Stuttgart, 19.03.2024

Gemeinsame Stellungnahme zum Antrag auf Entwässerung des Neubaugebietes Häugern-Nord vom 07.02.2024 der Stadt ‚Weil der Stadt‘ beim Landratsamt Böblingen

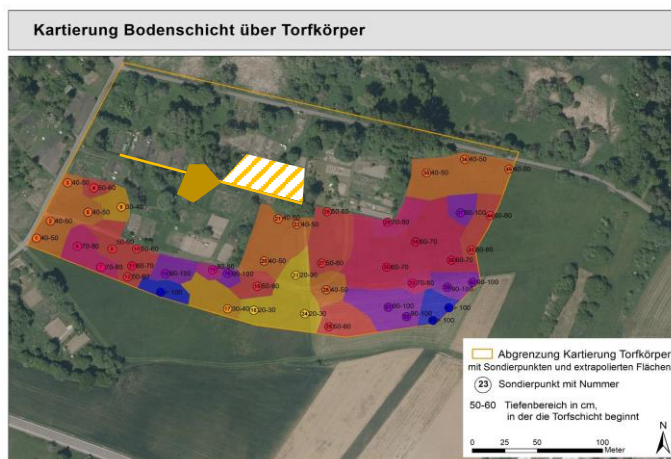
Das Beet (s. Foto) mit dem dunkelschwarz gefärbten stark humifizierten Oberboden aus dem Niedermoorbereich g99 befindet sich westlich der geplanten Aufschüttungsfläche (s. Karte oben, roter Punkt). Die Grenze zwischen den beiden Bodeneinheiten g98/g99 könnte mit relativ geringem Aufwand durch eine Bohrstock-Kartierung ermittelt werden. Stattdessen wurde die Mächtigkeit der „Bodenschicht über Torfkörper“ auf den Grünlandflächen außerhalb des Vorhabensgebietes (!) kartiert (s. Karte, GÖG 2021 [13]). Auf dieser Grundlage wird dann extrapoliert: „Es kann davon ausgegangen werden, dass die Torfschicht im Bereich der Kleingärten ebenfalls in Tiefen zwischen 40 und 70 cm beginnt.“

Das methodische Vorgehen und die Schlussfolgerung sind fachlich fragwürdig. Fraglich ist auch welche Reinigungswirkung der Torfkörper hat.
